Keitimo siūlymas Nr. 13

Projekto pavadinimas: „VGTU Elektronikos, Mechanikos ir Transporto inžinerijos fakultetų laboratorijų korpuso (Plytinės g. 25, Vilnius) statybos darbai su darbo projekto BIM (angl. Building Information Modeling – Statinio informacinis modelis) aplinkoje parengimu“.

Data: 2021-12-23

Tema: Objektas Nr. 02, Vėdinimo sistemų papildomi darbai.

1. SISTEMA AHU-2; SISTEMA AHU-3

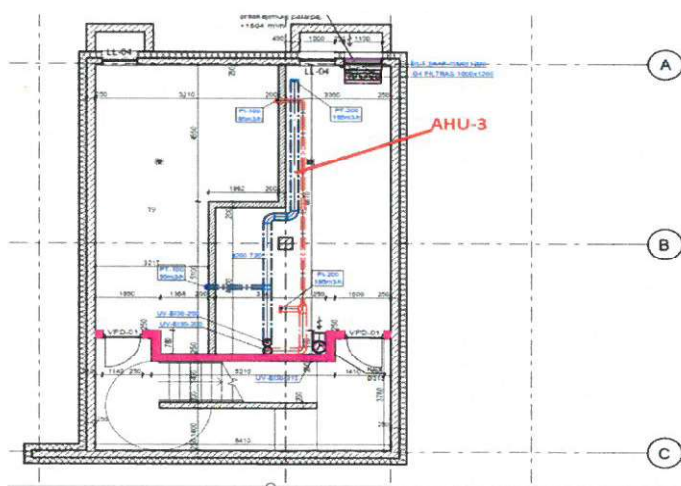
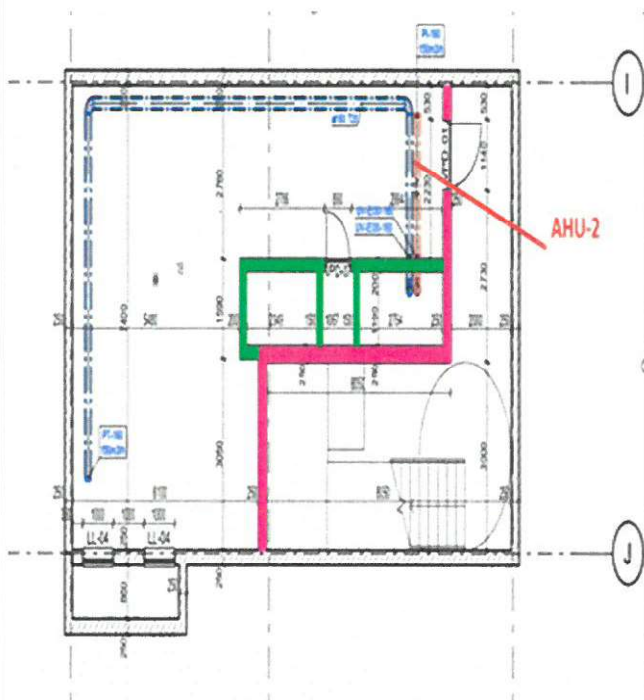
TP projekte, rūsyje 18 ir 19 patalpose, buvo numatytas vėdinimas per langus ir laiptinės duris. Oro pratekėjimo sprendinys turi būti įgyvendintas per langus, vidines atitvaras įrengiant ugnies vožtuvus arba įrengiant papildomą oro pritekėjimą.

Siekiant užtikrinti šių patalpų nepertraukiamą vėdinimą į šias patalpas, darbo projekto tvarka, numatoma pakeisti į mechaninį patalpų vėdinimą kameromis AHU-2 ir AHU-3 ir atsisakyti grotelių duryse su didelių matmenų ugnies vožtuvais.

2. SISTEMA I-14, I-17, I-18

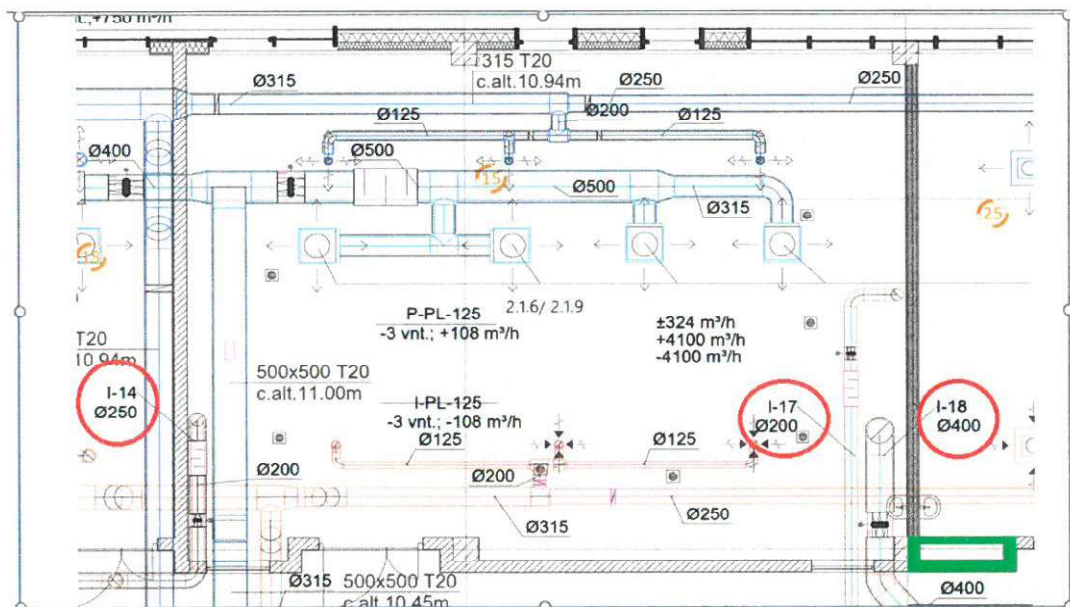
Užsakovui pateikus technologinę įrangą bei jos parametrus, DP rengimo metu paaiškėjo, kad atsiradus agresyviai aplinkai ortakiuose, 2.1.6/2.1.9 patalpose reikia keisti oro šalinimo sistemos nuo technologinių įrenginių TP sprendinius.

1. Oro ištraukimo sistema I-14 šalina vandens aerozolius, kadangi bus daug drėgmės ortakyje, o TP numatytas paprastas cinkuotas ortakis, jį reikia pakeisti į nerūdijančio plieno ortakius.
2. Oro ištraukimo sistema I-17 šalina vandens garus, kadangi pagal TP numatytas paprastas cinkuotas ortakis, be izoliacijos, DP nuo technologinės įrangos įrengiama nerūdijančio plieno ortakių sistema, izoliuojant S-30mm šilumine izoliacija ir kondensato nuvedimo sistema.
3. Oro ištraukimo sistema I-18 šalina orą nuo biokuro tyrimo stendo (šalina dūmus iki 200C), pagal TP numatytas paprastas cinkuotas ortakis, DP reikia nuo biokuro tyrimo stendo įrengti nerūdijančio plieno ortakių sistemą, izoliuojant S-30mm šilumine izoliacija.

3. SISTEMA I-16

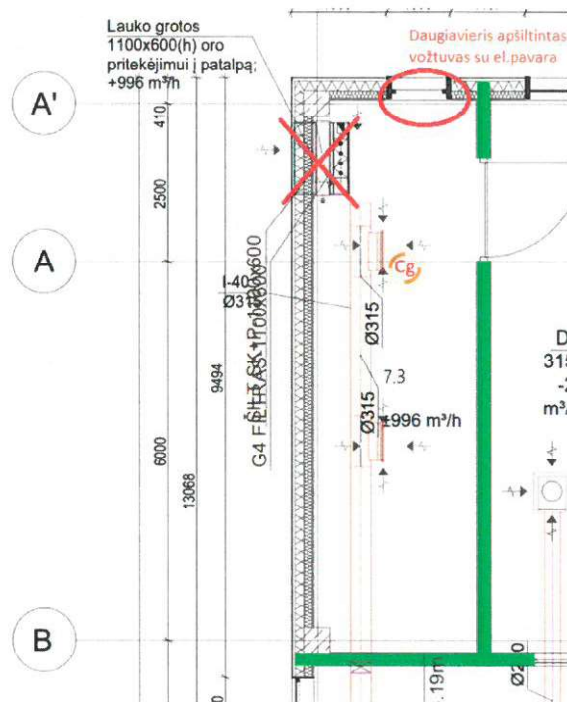
2.2.2 patalpoje TP numatytas paprastas stoginis ištraukimo ventiliatorius, tačiau Užsakovui patikslinus technologinės įrangą ir jos parametrus, oro ištraukimo sistema I-16 turi šalinti kietąsias daleles 400mg/m3, toks oro ištraukimo ventiliatorius yra netinkamas.

Atsižvelgiant į aukščiau nurodytus argumentus, darbo projekte reikia numatyti sprogimui saugų ventiliatorių.

6. SISTEMA KI-1

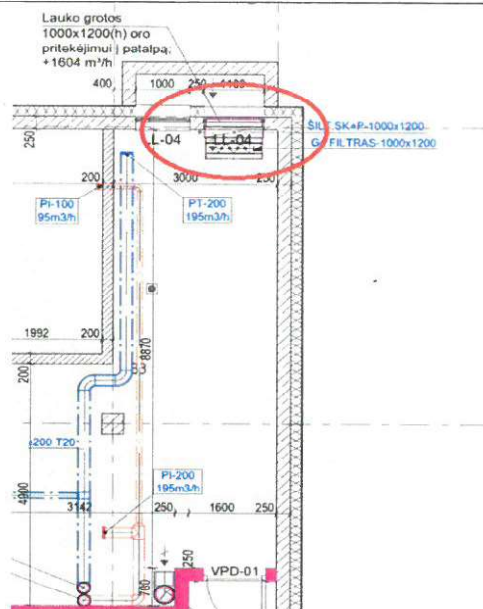
Rūsio kompresoriaus patalpoje TP numatytos gravitacinės grotelės oro tiekimui.

Siekiant užtikrinti šių patalpų nepertraukiamą vėdinimą ir išvengiant užšalimo pavojaus, daugiaviečių apšildintą uždarymo vožtuvą su el. pavara, ir oro filtru.

1. SISTEMA AHU-2; SISTEMA AHU-3

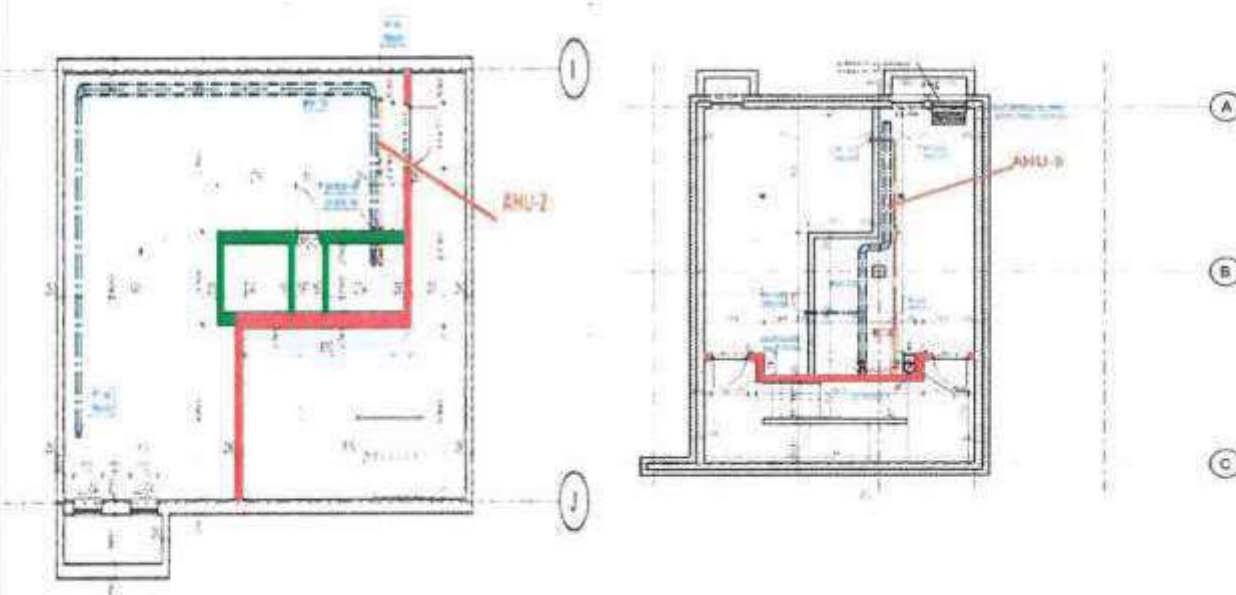
TP projekte, rūsyje 18 ir 19 patalpose, buvo numatytas vėdinimas per langus ir laiptinės duris. Atsižvelgiant į tai, kad laiptinė atskirta ugniasienėmis EI-60 ir vėdinant natūraliu būdu toks TP sprendinys neužtikrina reikalingo projektinio oro kiekio.

Siekiant užtikrinti projektinio oro kiekio reikalavimus į šias patalpas, darbo projekto tvarka, numatoma pakeisti į mechaninį patalpų vėdinimą kameromis AHU-2 ir AHU-3 ir atsisakyti grotelių duryse su didelių matmenų ugnies vožtuvais.

2. SISTEMA I-14, I-17, I-18

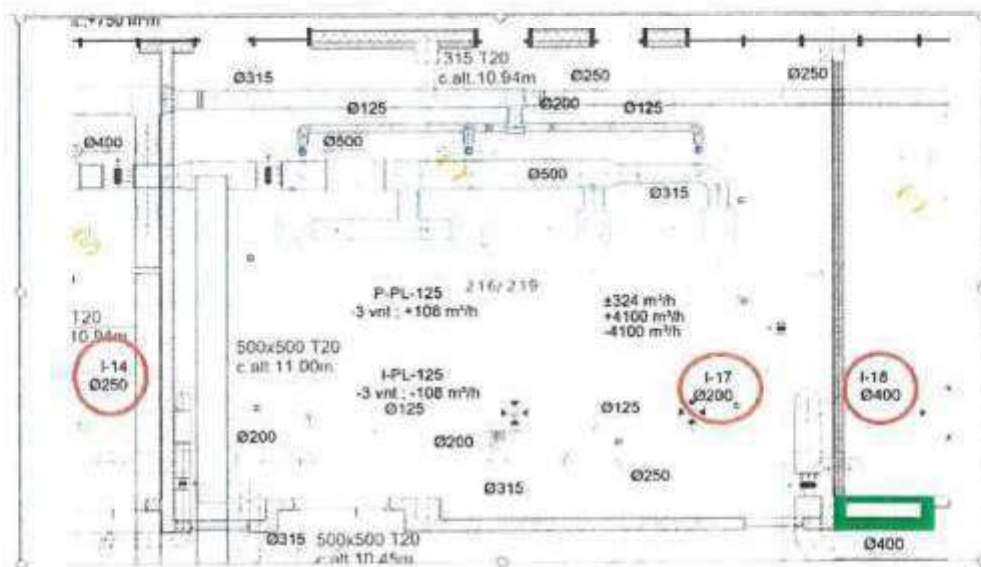
Užsakovui pateikus technologinę įrangą bei jos parametrus, DP rengimo metu paaiškėjo, kad atsiradus agresyviai aplinkai ortakiuose, 2.1.6/2.1.9 patalpose reikia keisti oro šalinimo sistemos nuo technologinių įrenginių TP sprendinius.

1. Oro ištraukimo sistema I-14 šalina vandens aerozolių, kadangi bus daug drėgmės ortakyje, o TP numatytas paprastas cinkuotas ortakis, jį reikia pakeisti į nerūdijančio plieno ortakius.
2. Oro ištraukimo sistema I-17 šalina vandens garus, kadangi pagal TP numatytas paprastas cinkuotas ortakis, be izoliacijos, DP nuo technologinės įrangos įrengiama nerūdijančio plieno ortakių sistema, izoliuojant S-30mm šilumine izoliacija ir kondensato nuvedimo sistema.
3. Oro ištraukimo sistema I-18 šalina orą nuo biokuro tyrimo stendo (šalina dūmus iki 200C), pagal TP numatytas paprastas cinkuotas ortakis, DP reikia nuo biokuro tyrimo stendo įrengti nerūdijančio plieno ortakių sistemą, izoliuojant S-30mm šilumine izoliacija.

3. SISTEMA I-16

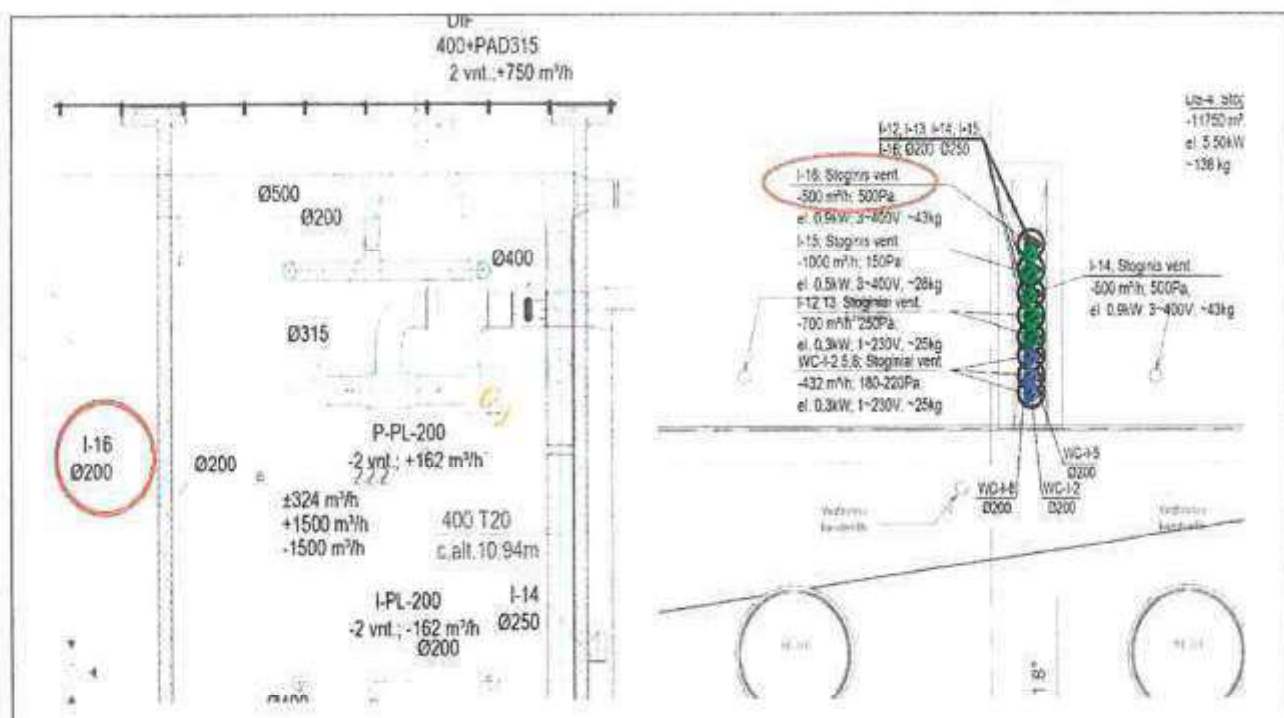
2.2.2 patalpoje TP numatytas paprastas stoginis ištraukimo ventiliatorius, tačiau patikslinus technologinės įrangos parametrus, oro ištraukimo sistema I-16 turi šalinti kietąsias daleles 400mg/m3, toks oro ištraukimo ventiliatorius yra netinkamas.

Atsižvelgiant į aukščiau nurodytus argumentus, darbo projekte reikia numatyti sprogimui saugų ventiliatorių.

4. SISTEMA I-39

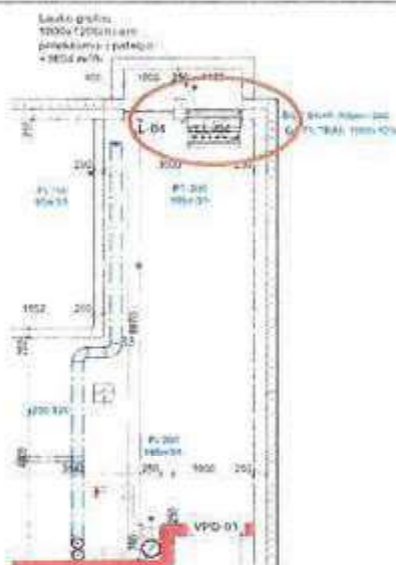
4.1.4-3 patalpoje TP numatytos gravitacinės grotelės oro tiekimui. Gravitacinių grotelių paskirtis yra oro šalinimas iš patalpų. Oro tiekimas į patalpas per tokias grotelės yra neįmanomas, dėl pačių grotelių konstrukcijos. Todėl toks sprendinys nėra tinkamas dėl jų užšalimo pavojaus, be to, nenumatytas lauko oro filtravimas.

Darbo projekto tvarka patikslinamas TP sprendinys įrengiant lauko grotelės, daugiaviečį apšildintą uždarymo vožtuvą su el. pavara, ir oro filtru.
